女川原子力発電所第2号機
3.11地震等の影響を踏まえた建屋の耐震評価について
(指摘事項に対する回答)

2021年 8月26日
東北電力株式会社

1. 前回審査会合の指摘事項

No.	実施日	指摘事項
1	令和3年4月27日 第970回 審査会合	弾性設計用地震動に対する許容限界を明確にするとともに、許容限界に対する設計結果を説明すること。また、既工認実績のない許容限界を用いる場合には、妥当性を説明すること。

中央制御室しゃへい壁の概略平面図(O.P.22.95m)

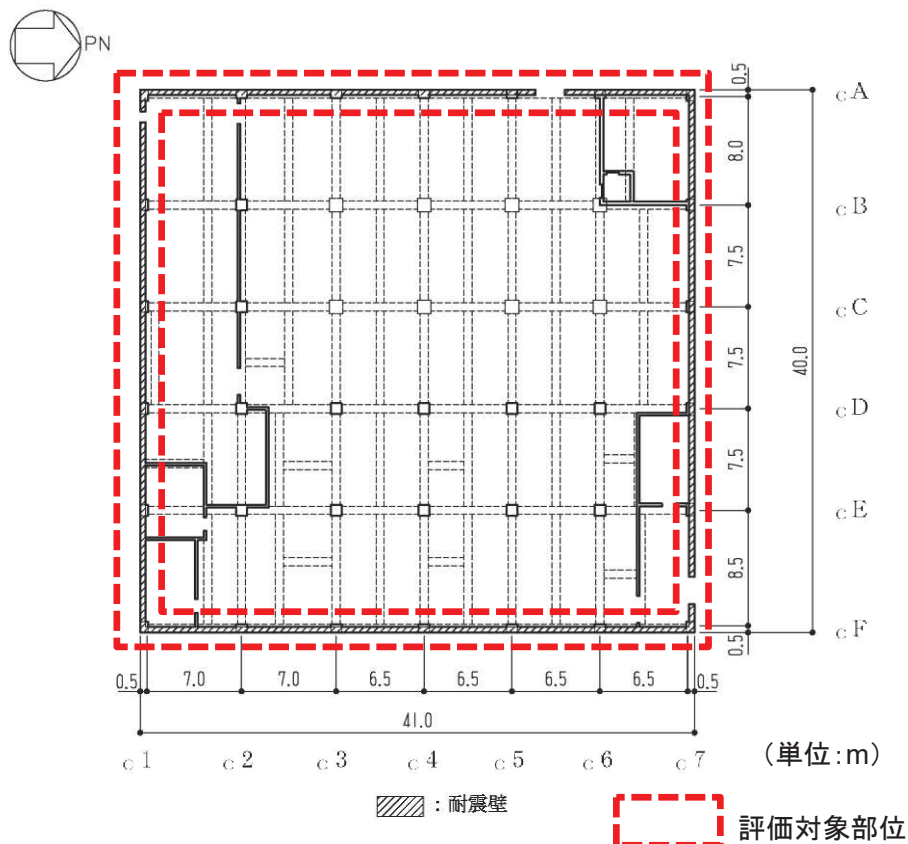
- 中央制御室しゃへい壁の評価結果を示す。
- 弾性設計用地震動Sdによる地震荷重に対して、**発生する応力がRC-N規準に基づく短期許容応力度に収まることを確認した。**

O.P.(m)		22.95~29.15			
壁位置(通り)		cA	cF	c1	c7
断面積(m ²)		12.6	16.4	16.0	15.2
配筋	縦筋配筋	2-D19@200			
	縦筋設計鉄筋比 P _g (%)	0.717	0.717	0.717	0.717
	横筋配筋	2-D19@200			
	横筋設計鉄筋比 P _g (%)	0.717	0.717	0.717	0.717
せん断	せん断力 Q(×10 ³ kN)	21.1	21.8	23.6	20.8
	せん断力応力度 τ(N/mm ²)	1.67	1.33	1.48	1.37
	必要鉄筋比 P _Q (%)	0.484	0.385	0.428	0.397
	曲げモーメント M(×10 ⁵ kN・m)	1.84	2.36	2.29	1.99
曲げモーメント	軸力 N(×10 ³ kN)	3.59	4.23	4.05	3.37
	鉛直震度	0.407	0.407	0.407	0.407
	必要鉄筋比 P _M (%)	0.170	0.233	0.206	0.200
	(P _Q +P _M)/P _g	0.92	0.87	0.89	0.84
判定		可	可	可	可

弾性設計用地震動Sdに対する応答と3.11地震応答の比較(原子炉建屋, NS方向, 最大応答せん断ひずみ)

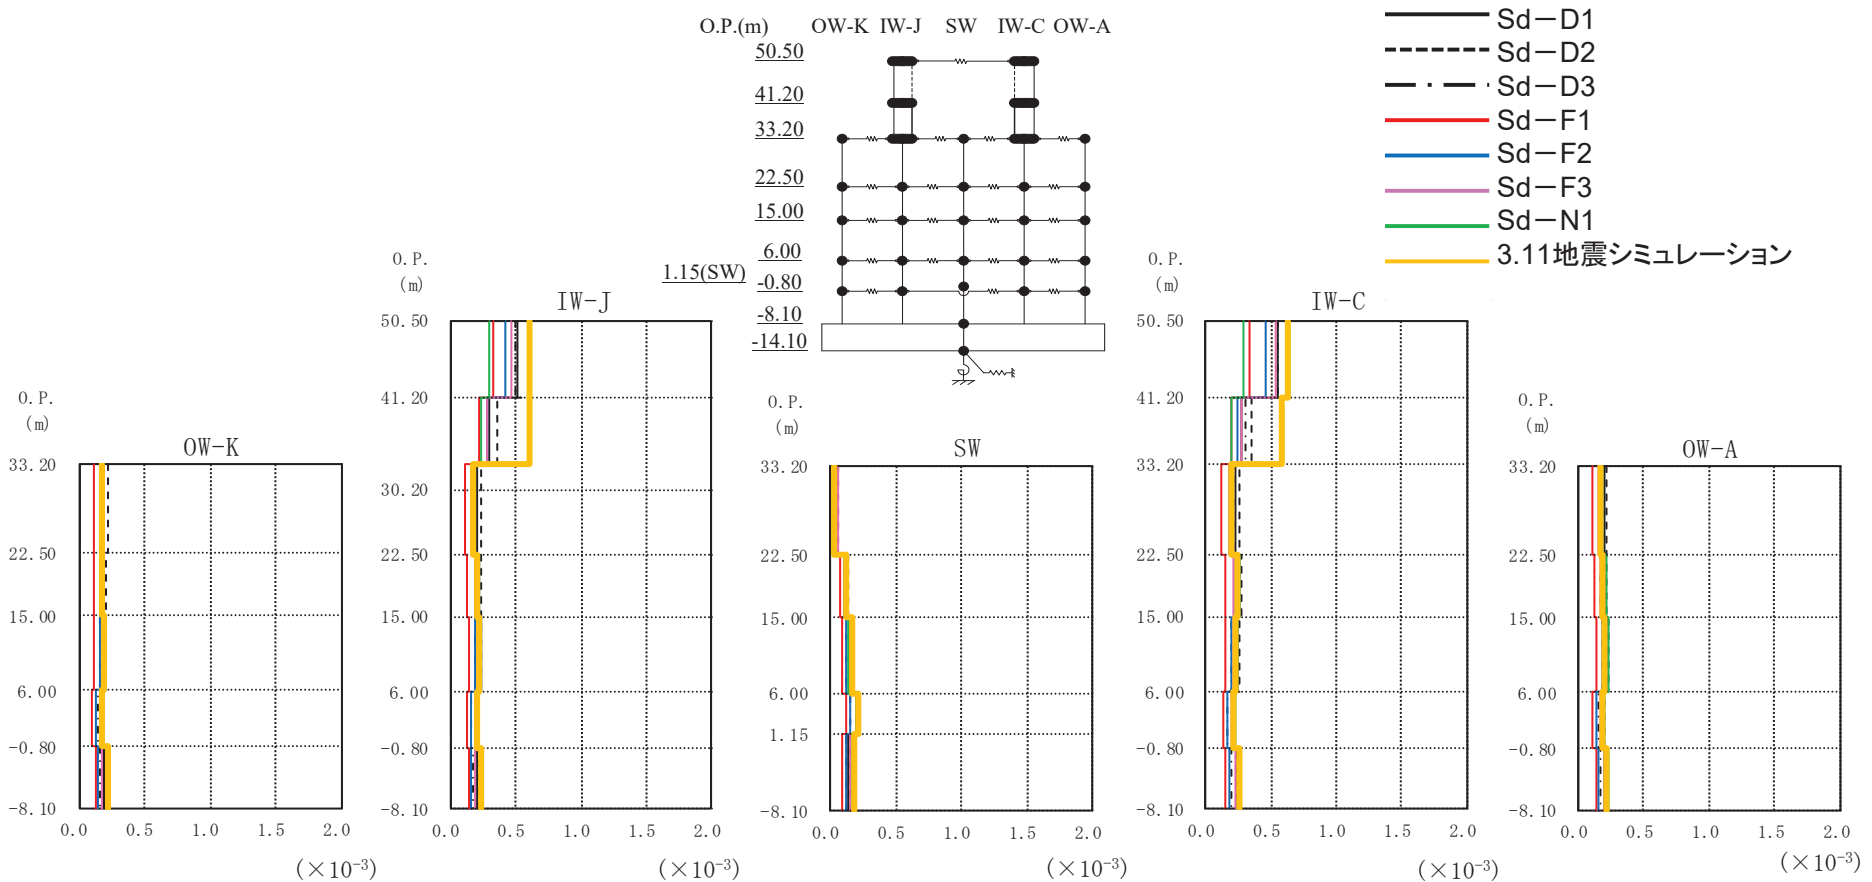
- 原子炉建屋(NS方向)における、弾性設計用地震動Sdに対する最大応答せん断ひずみと3.11地震のシミュレーション解析で得られた最大応答せん断ひずみの比較を示す。
- 一部、弾性設計用地震動Sdによる応答が、3.11地震の応答を上回るものの、せん断ひずみの値は3.11地震での最大応答せん断ひずみ 0.63×10^{-3} (NS方向, IW-C通り, O.P.41.2m~O.P.50.5m)よりも十分小さく、また、全体として3.11地震の応答が大きい。

弾性設計用地震動Sdに対する応答と3.11地震応答の比較(原子炉建屋, EW方向, 最大応答せん断ひずみ)

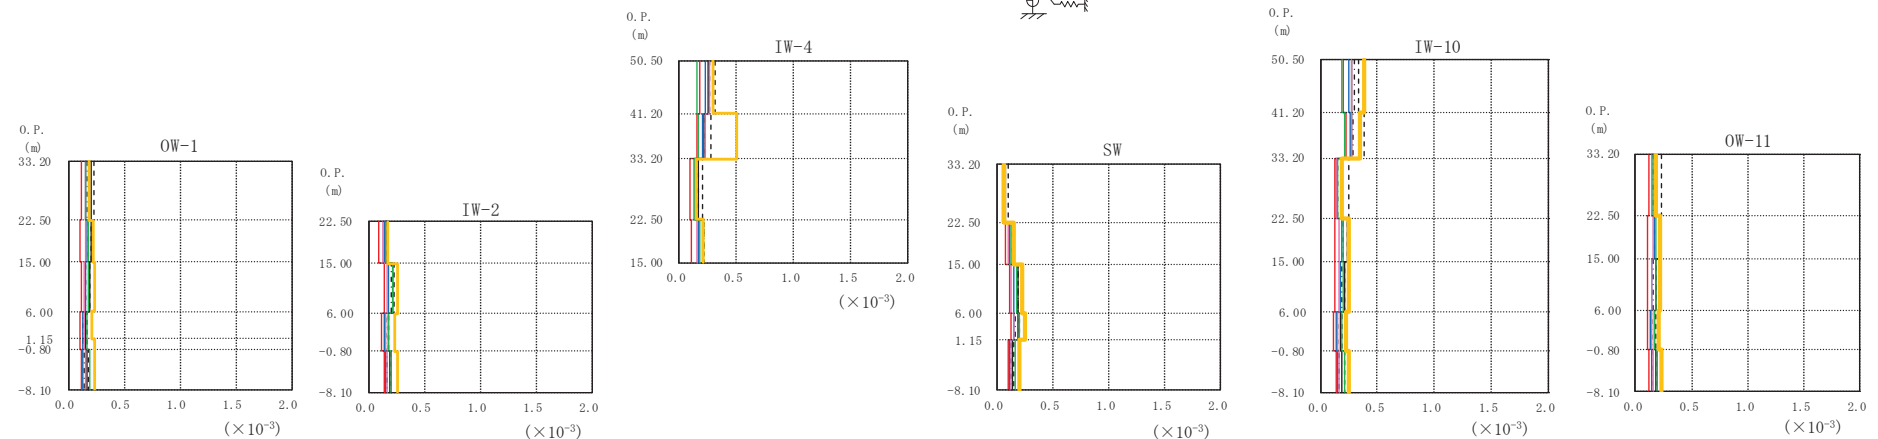
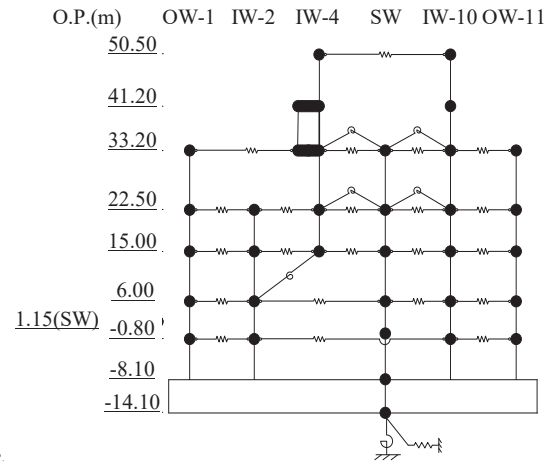
- 原子炉建屋(EW方向)における、弾性設計用地震動Sdに対する最大応答せん断ひずみと3.11地震のシミュレーション解析で得られた最大応答せん断ひずみの比較を示す。
- 一部、弾性設計用地震動Sdによる応答が、3.11地震の応答を上回るものの、せん断ひずみの値は3.11地震での最大応答せん断ひずみ 0.63×10^{-3} (NS方向, IW-C通り, O.P.41.2m~O.P.50.5m)よりも十分小さく、また、全体として3.11地震の応答が大きい。

弾性設計用地震動Sdに対する応答と3.11地震応答の比較(制御建屋，最大応答せん断ひずみ)

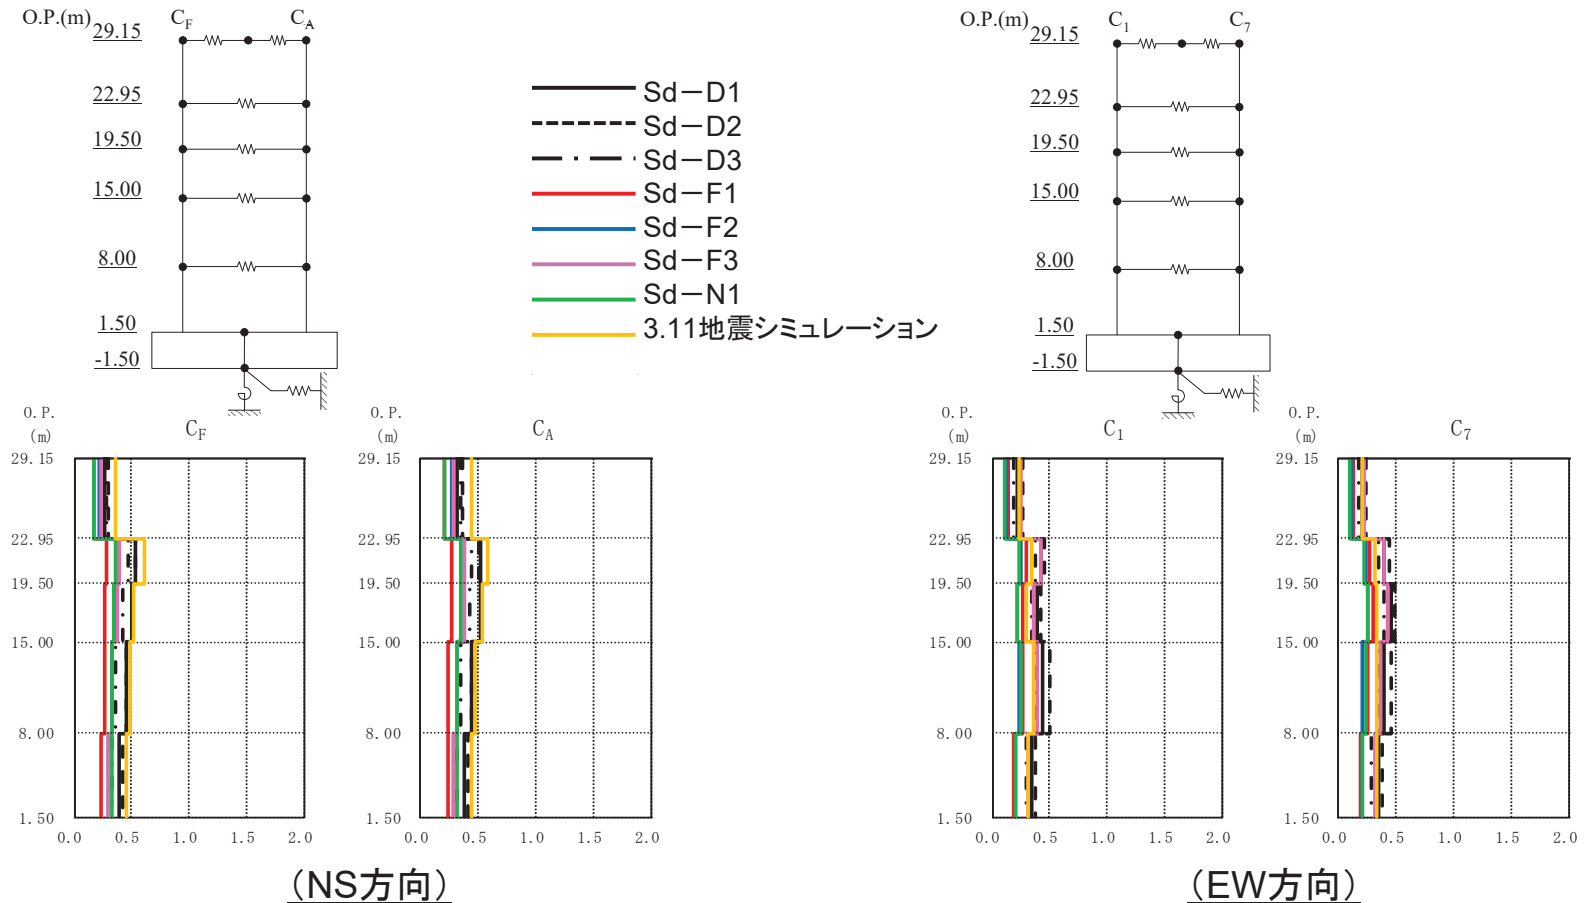
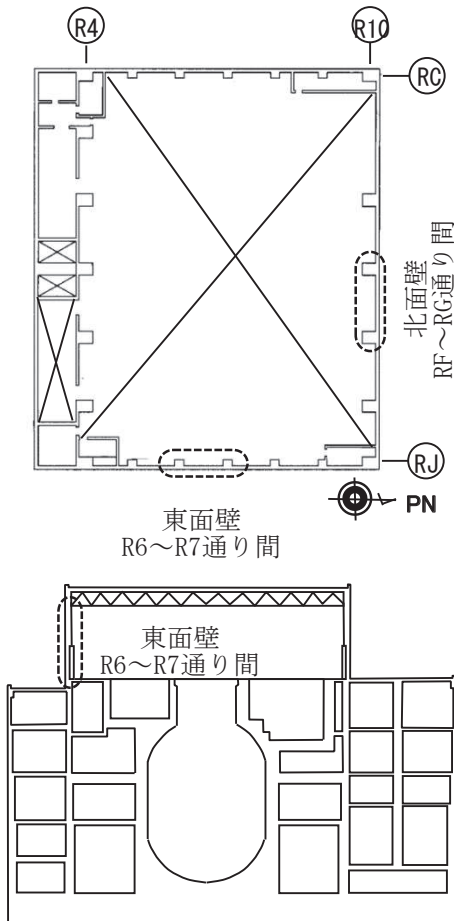
- 制御建屋における，弾性設計用地震動Sdに対する最大応答せん断ひずみと3.11地震のシミュレーション解析で得られた最大応答せん断ひずみの比較を示す。
- NS方向は，全ての軸，階で3.11地震の応答が，弾性設計用地震動Sdによる応答を上回る。
- EW方向は，弾性設計用地震動Sdによる応答が，3.11地震の応答を上回るものの，せん断ひずみの値は3.11地震での最大応答せん断ひずみ 0.61×10^{-3} (NS方向，CF通り，O.P.19.5m～O.P.22.95m)よりも十分小さい。

3.11地震時の耐震壁のせん断応力度(原子炉建屋, NS方向)

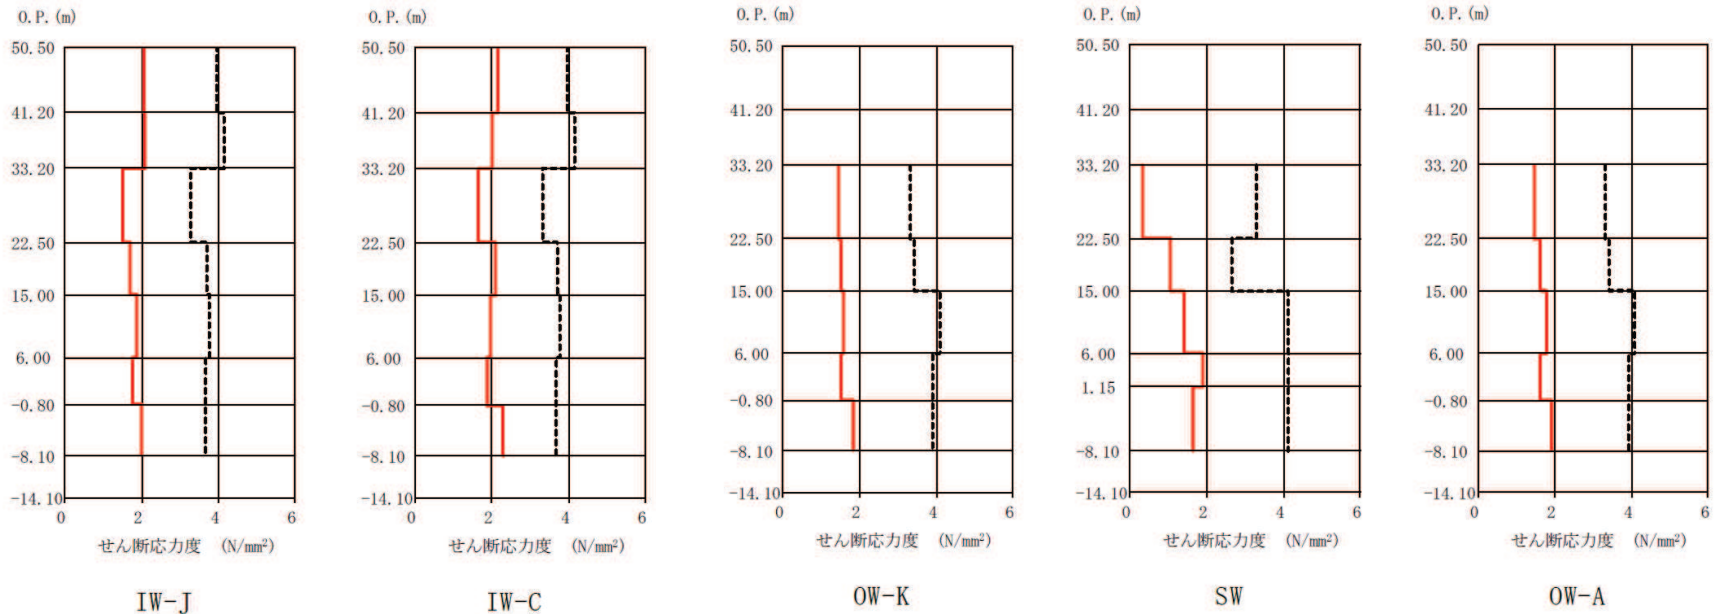
- 原子炉建屋(NS方向)について、3.11地震のシミュレーション解析により得られた各階のせん断応力度を解析モデルの軸ごとに、設計配筋量のみで負担できる短期許容せん断応力度($p_w \cdot \sigma_y^*$)と併せて示す。
- 各階のせん断応力度は、設計配筋量のみで負担できる短期許容せん断応力度以下である。

3.11地震時の耐震壁のせん断応力度(原子炉建屋, EW方向)

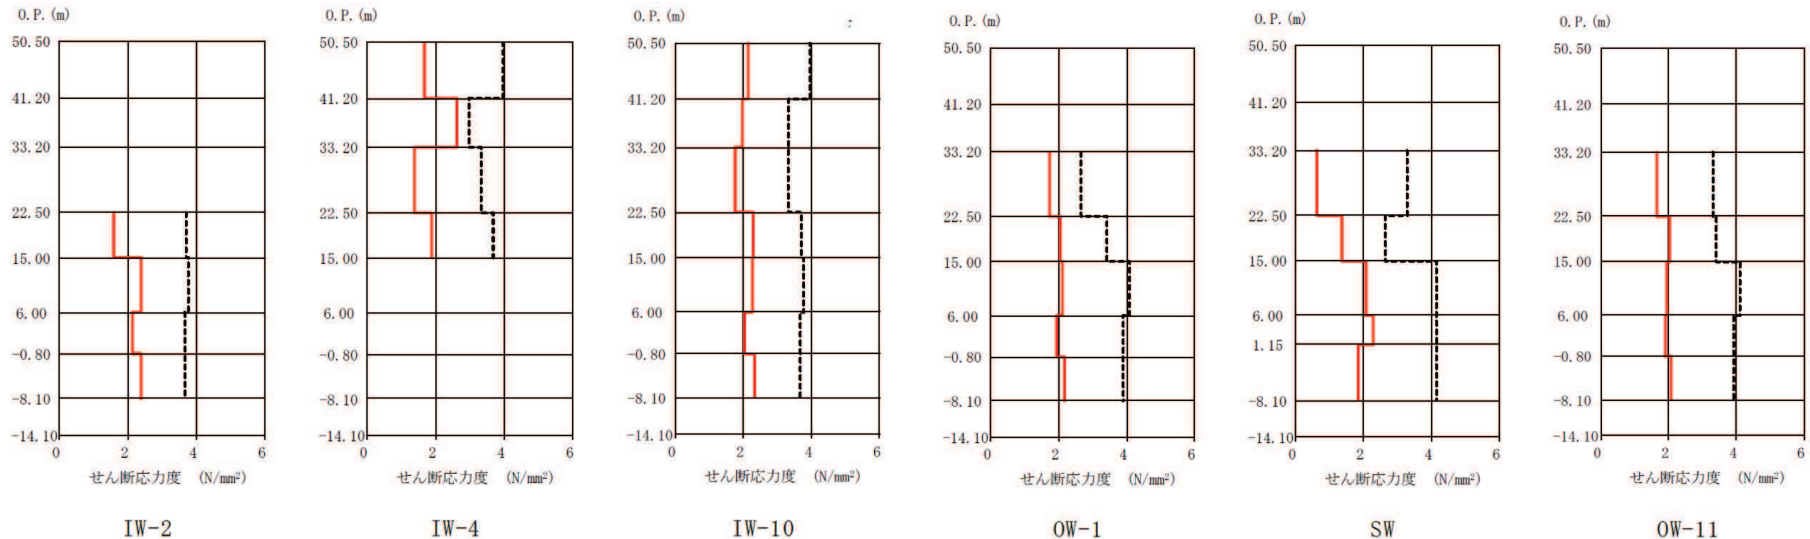
- 原子炉建屋(EW方向)について、3.11地震のシミュレーション解析により得られた各階のせん断応力度を解析モデルの軸ごとに、設計配筋量のみで負担できる短期許容せん断応力度($p_w \cdot \sigma_y^*$)と併せて示す。
- 各階のせん断応力度は、設計配筋量のみで負担できる短期許容せん断応力度以下である。
- ただし、3.11地震のEW方向の結果において地上3階(O.P.33.2m)IW-4通り耐震壁の検定比が0.89と20%以上の余裕がないため、せん断応力に加え曲げ応力も含めた断面算定を行った。

- 原子炉建屋について、3.11地震のEW方向の結果において地上3階(O.P.33.2m)IW-4通り耐震壁の検定比が0.89と20%以上の余裕がないため、せん断応力に加え曲げ応力も含めた断面算定を行い、鉄筋は弾性範囲であることを確認した。

オペフロ上部三次元FEM(非線形)モデル図

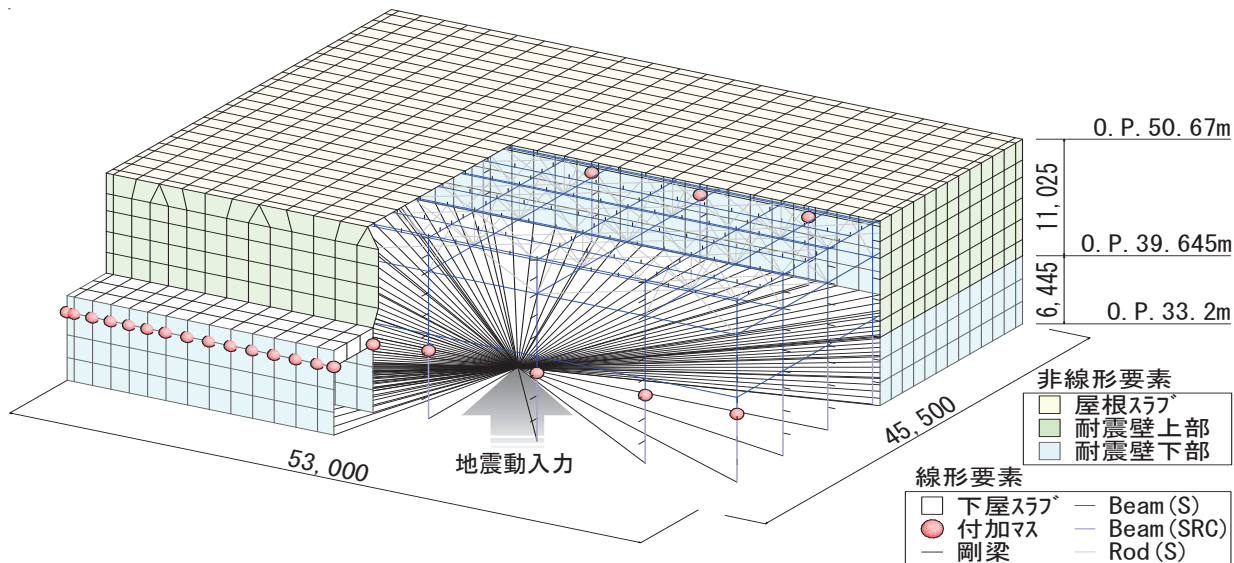
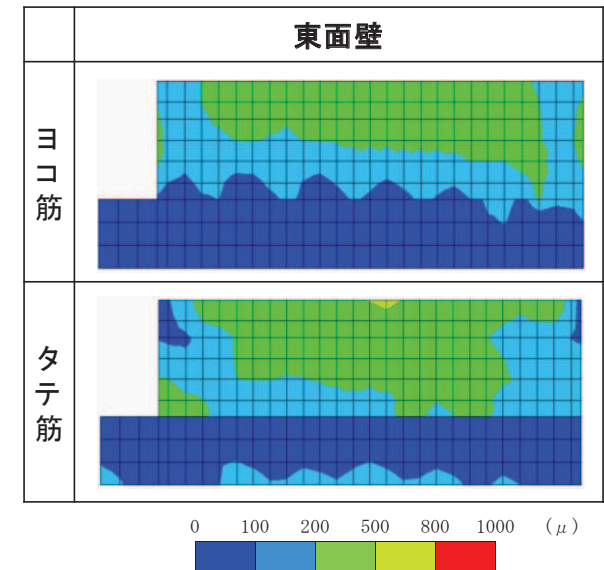
原子炉建屋について、軸毎の層せん断力と弾性限耐力の比較において、最も裕度の少ないオペフロ上部の鉄筋の損傷の有無を、3次元FEM非線形解析により評価した。

鉄筋の最大引張ひずみは676 μ で、降伏ひずみ(1680 μ)を下回っており、耐震壁の鉄筋は弾性範囲であることを確認した。

3.11地震時の耐震壁のせん断応力度(制御建屋)

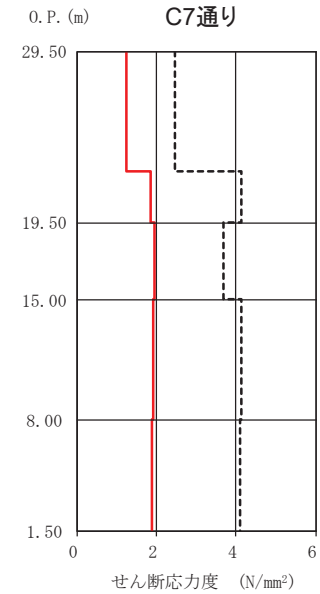
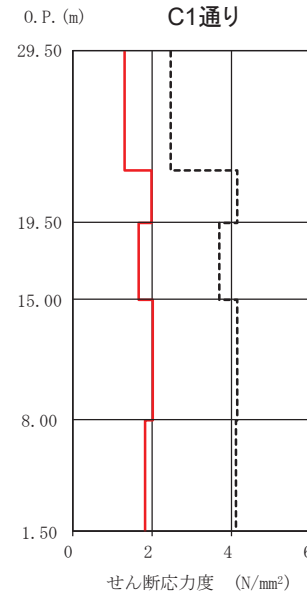
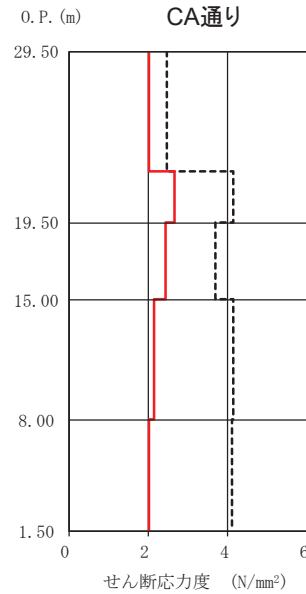
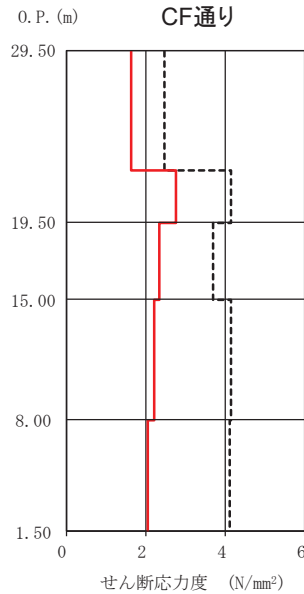
- 制御建屋について、3.11地震のシミュレーション解析により得られた各階のせん断応力度を解析モデルの軸ごとに、設計配筋量のみで負担できる短期許容せん断応力度($p_w \cdot \sigma_y$)と併せて示す。
- 各階のせん断応力度は、設計配筋量のみで負担できる短期許容せん断応力度以下である。
- ただし、3.11地震のNS方向の結果において地上3階(O.P.22.95m)CA通り耐震壁の検定比が0.81と20%以上の余裕がないため、せん断応力に加え曲げ応力も含めた断面算定を行った。

- 制御建屋について、3.11地震のNS方向の結果において地上3階(O.P.22.95m)CA通り耐震壁の検定比が0.81と20%以上の余裕がないため、せん断応力に加え曲げ応力も含めた断面算定を行い鉄筋は弾性範囲であることを確認した。
